Znak sprawy: ZP/03/2023

ODPOWIEDZI NA PYTANIA

Zestaw 3

Roboty budowlane polegające na remoncie dachu wielofunkcyjnej hali sportowej znajdującej się na terenie AWF Katowice przy ul. Szmausa 1

PROFIL KANALIZACJI DESZCZOWEJ
SKALA 1:100

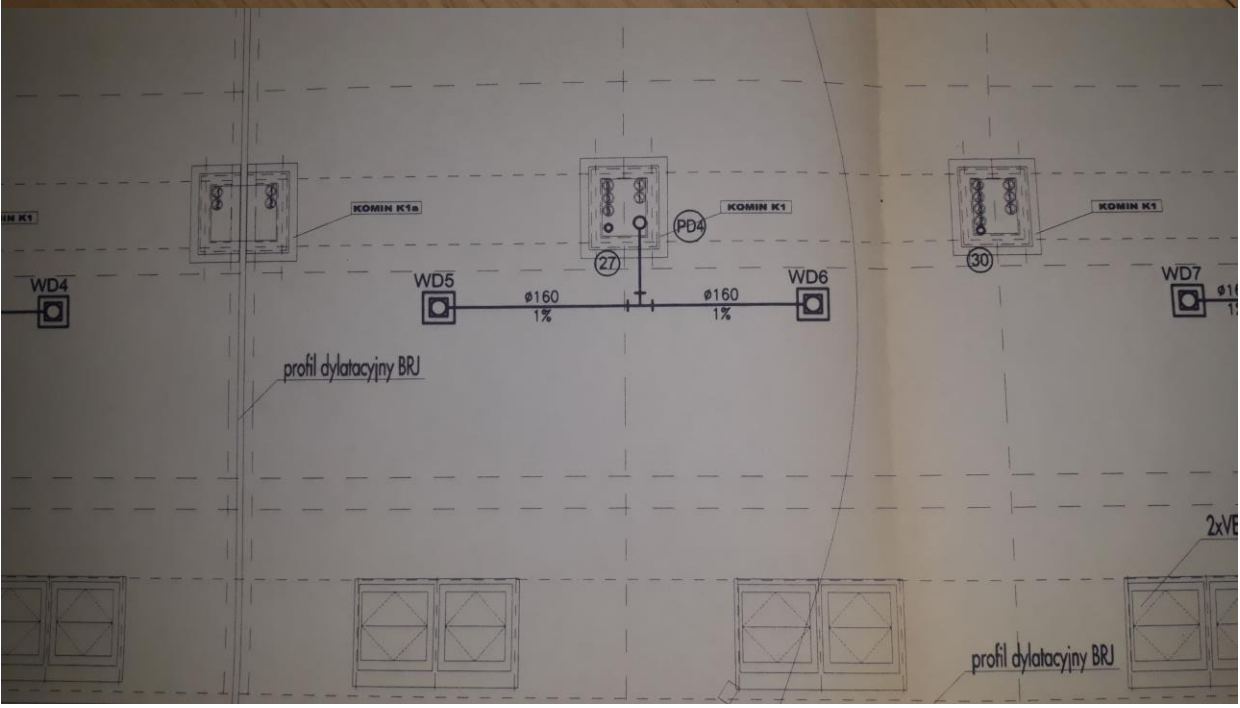
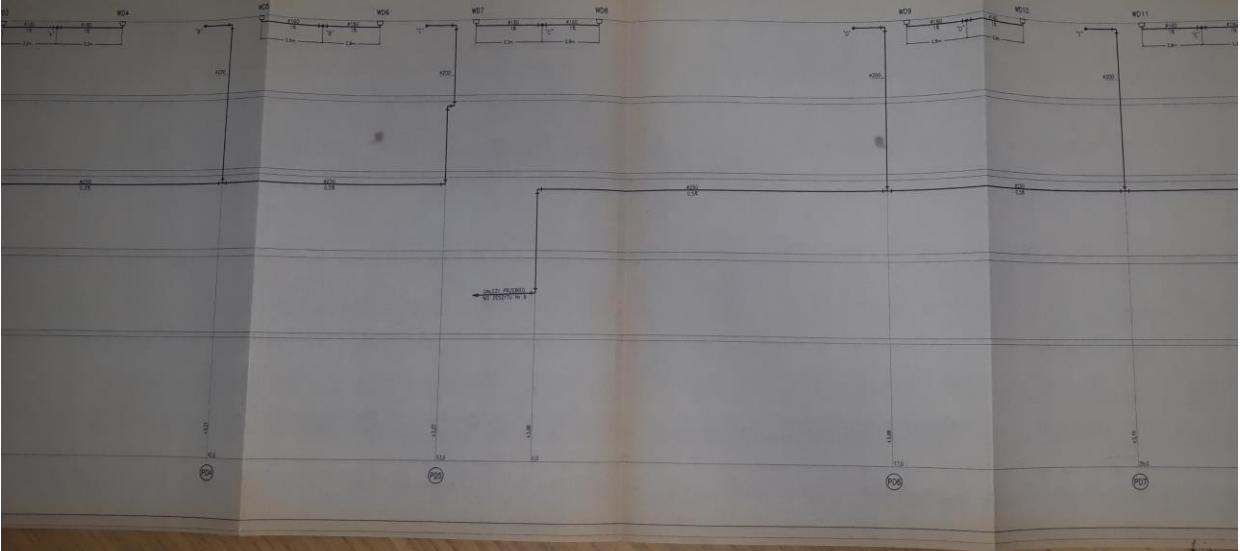
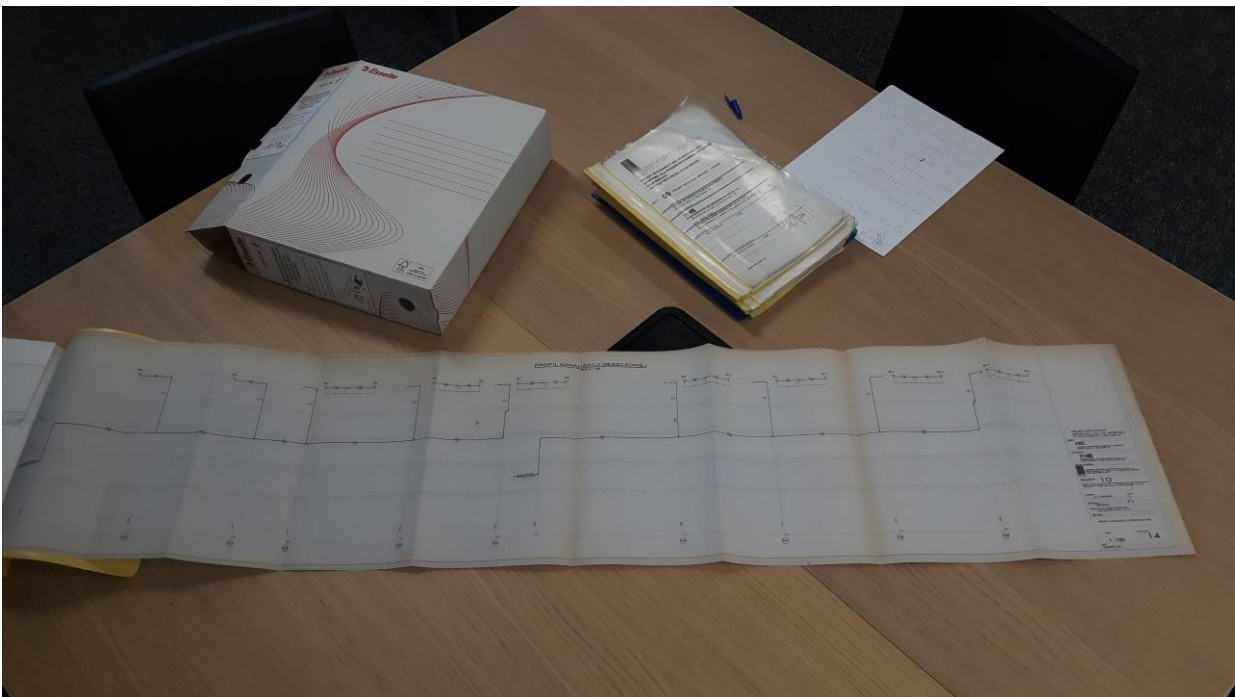
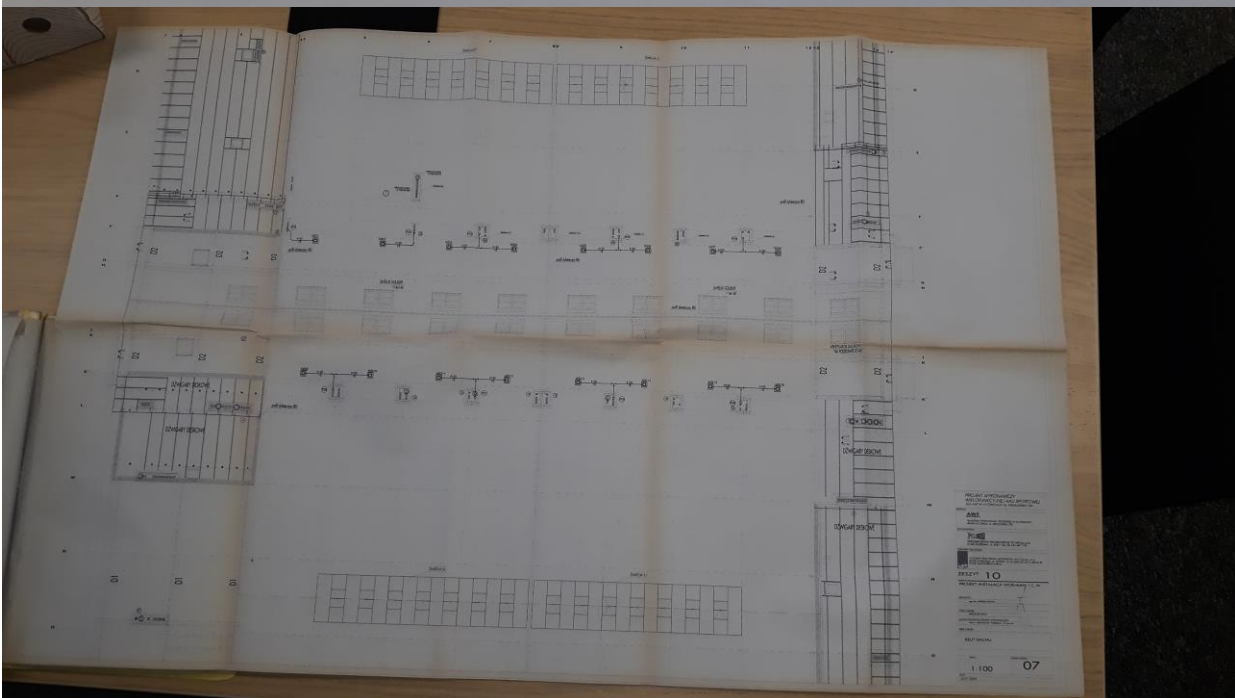
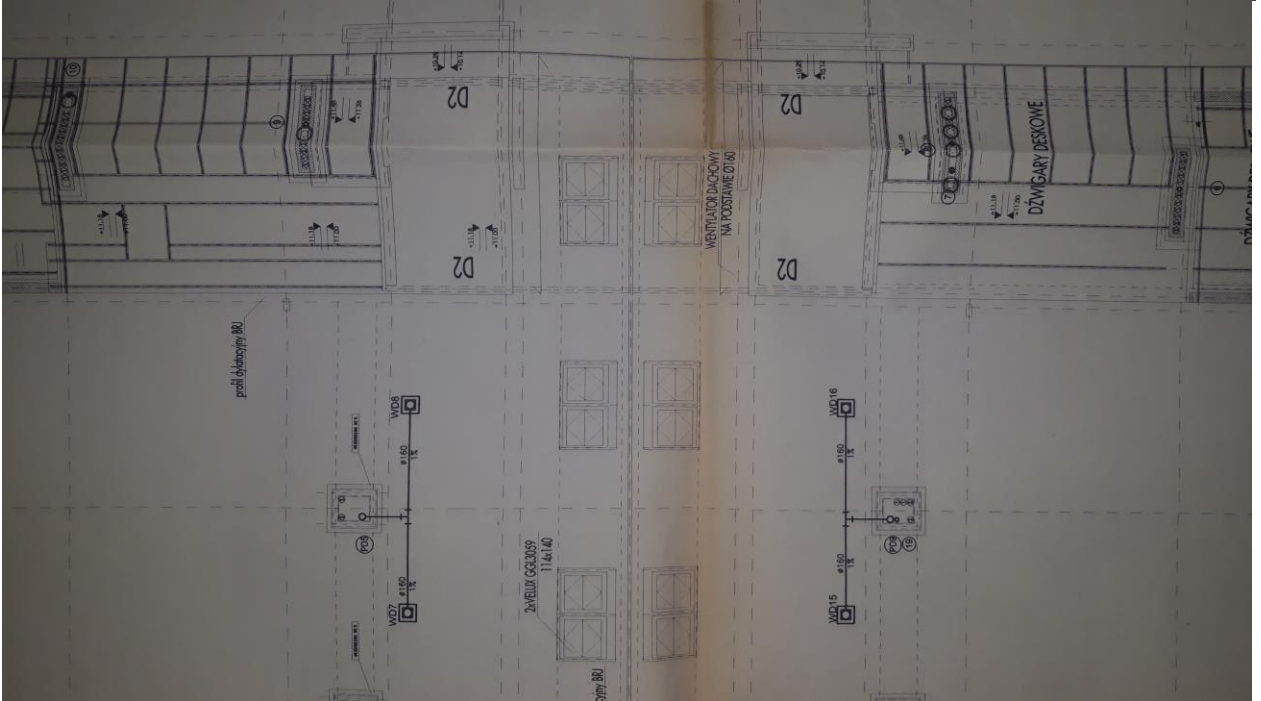
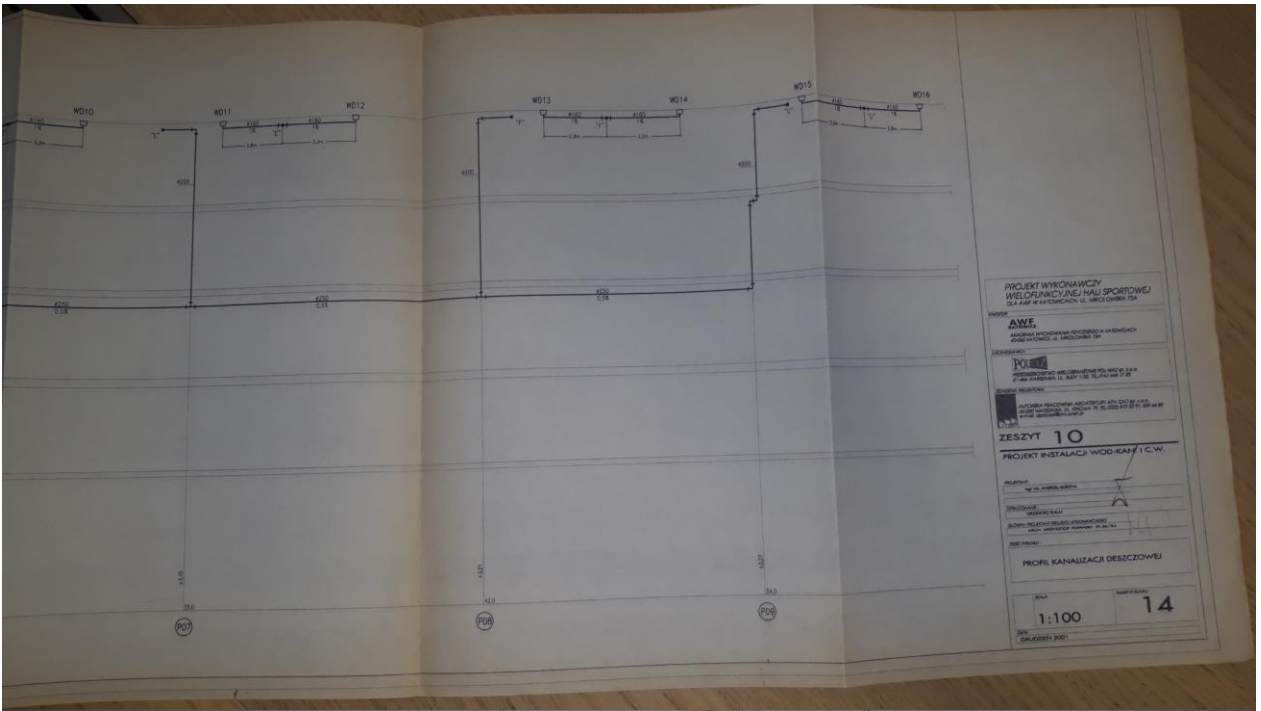
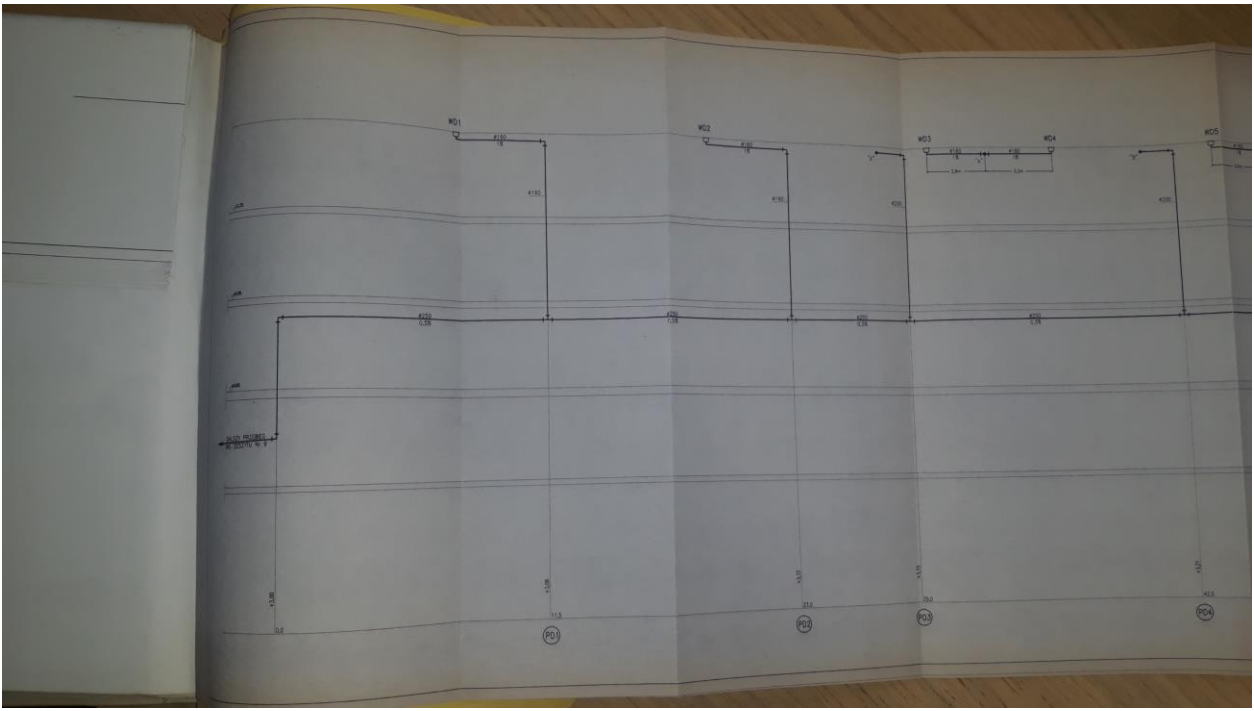
Kanalizacja deszczowa. Proszę o udostępnienie rzutów/zdjęć z rozprowadzeniem rur spustowych instalacji, która podlega izolacji. Chodzi o oszacowanie stopnia trudności wykonania zadania. Czy będzie możliwość prowadzenia prac przy użyciu podnośników nożycowych?

Praca z podnośników nożycowych jest utrudniona ze względu na ograniczoną szerokość przejść (do 100 cm) np. na halę basenów. Przykładowe zdjęcia instalacji i rzuty w załączeniu.
